DODATEK č. 1
ke Smlouvě o dílo ze dne 23. 12. 2021
(dále jen „Dodatek“)

na zhotovení díla „**III/3041 Maršov u Úpice, rekonstrukce komunikace, I. etapa, intravilán Libňatov**“.

EVIDENČNÍ LIST ZMĚNY STAVBY

Věc: Stanovisko AD k návrhu ZBV č. 1 a č. 2 na stavbě „III/3041 Maršov u Úpice, rekonstrukce komunikace, I. etapa, intravilán Libňatov“

PROTOKOL O STATICKÉ ZATĚŽOVACÍ ZKOUŠCE
Číslo:
0708492
ZÁKAZNÍK: EUROVIA CS, a.s., závod Čechy východ, Piletická 498, 503 41 Hradec Králové, p. Cupal

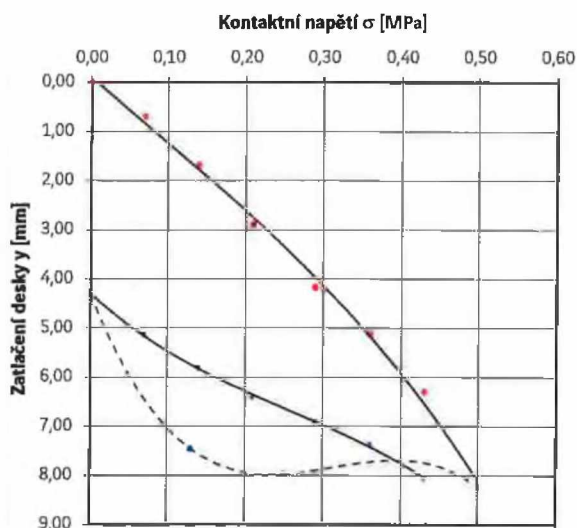
Na základě nevyhovujících výsledků provedených statických zatěžovacích zkoušek na pláni tělesa vozovky byla navržena změna konstrukce s použitím vrstvy ŠCM – šetrk částečně vyplněný cementovou maltou. Tato technologie umožní překlenout neúnosné podloží v oblasti parapláně a zajistí kontinuální a plynulou výstavbu i za zhoršených klimatických podmínek. Jako krycí vrstva byla ponechána nestmelená vrstva ze šetrkodrtě frakce 0/32 (0/63) v souladu s návrhem původní PD, která zajistí překlenutí případných deformací z vrstvy stmelené do asfaltobetonového souvrství. Asfaltobetonové souvrství zůstává ve skladbě projektové dokumentace stavby. Při zemních pracích byla dále v místě budované opěrné zdi SO.101 byla zjištěna prosakující spodní voda z příkloněného svahu, kterou je nutné odvést mimo rub opěrné zdi v km. Pro odvodnění bude v km 0,845 - 0,992 doplněna drenáž DN 150 mm podél opěrné zdi v délce 147 m se zaústěním do nově navizevané betonové šachty pro drenáž s navrtávkou v km 0,845. Tyto práce nebylo možné z dříve zajištěných podkladů předvídat. Jedná se o dodatečné stavební práce, které nebyly zahrnuty v původním závazku ze smlouvy na zakázku, jejich potřeba vznikla v důsledku okolností, které zadavatel jednající s náležitou péčí nemohl předvídat, a tato změna nemění celkovou povahu zakázky.

Na stavbě byly provedeny statické zatěžovací zkoušky stávající konstrukce a zemní pláň s nevyhovujícím výsledkem, které jsou uvedeny v příloze tohoto oznámení. Jako dalším argumentem je skutečnost, zjištěná v průběhu provádění kopaných sondy. Charakter materiálů je ve všech provedených sondách stejný. Jedná se s vyšší převahou o pískovcový hrubozrnný materiál. S ohledem na druh a frakci tohoto materiálu v tuto chvíli opouštíme po konzultaci s projektantem stavby návrh zlepšení zemin hydraulickými pojivy. Stávající materiál je charakterem pískovce s nižší pevností, špatným tvarovým indexem a vyšší namrzavostí. Na základě výše popsaného předkládáme variantu technického řešení s použitím ŠCM – Štěrk částečně vyplněný cementovou maltou. Tato technologie nám umožní překlenout neúnosné podloží v oblasti parapláňe a zajistí kontinuální a plynulou výstavbu i za zhoršených klimatických podmínek. Jako krycí vrstvu uvažujeme nestmelenou vrstvu štěrkodeřtě frakce 0/32 (0/63) v souladu s návrhem PD, která zajistí překlenutí případných deformací z vrstvy stmelené do asfaltobetonového souvrství. Asfaltobetonové souvrství zůstává ve skladbě projektové dokumentace stavby.

Na základě nevyhovujících výsledků statických zatěžovacích zkoušek bylo rozhodnuto o nutné sanaci podloží. Vzhledem k výrazně proměnné výškové úrovni podkladního štětu a různorodému charakteru zemin v podloží komunikace nemohla být použita původně navržená stabilizace pláně hydraulickým pojivem.

Vzhledem k charakteru podloží byla zvolena technologie využití vrstvy štěrku částečně vyplněného cementovou maltou. Tato technologie umožní překlenout neúnosné a nestejnorodé podloží v oblasti parapláně a zajistí kontinuální a plynulou výstavbu bez možného vlivu klimatických podmínek. Ostatní konstrukční vrstvy komunikace budou ponechány bez úprav.
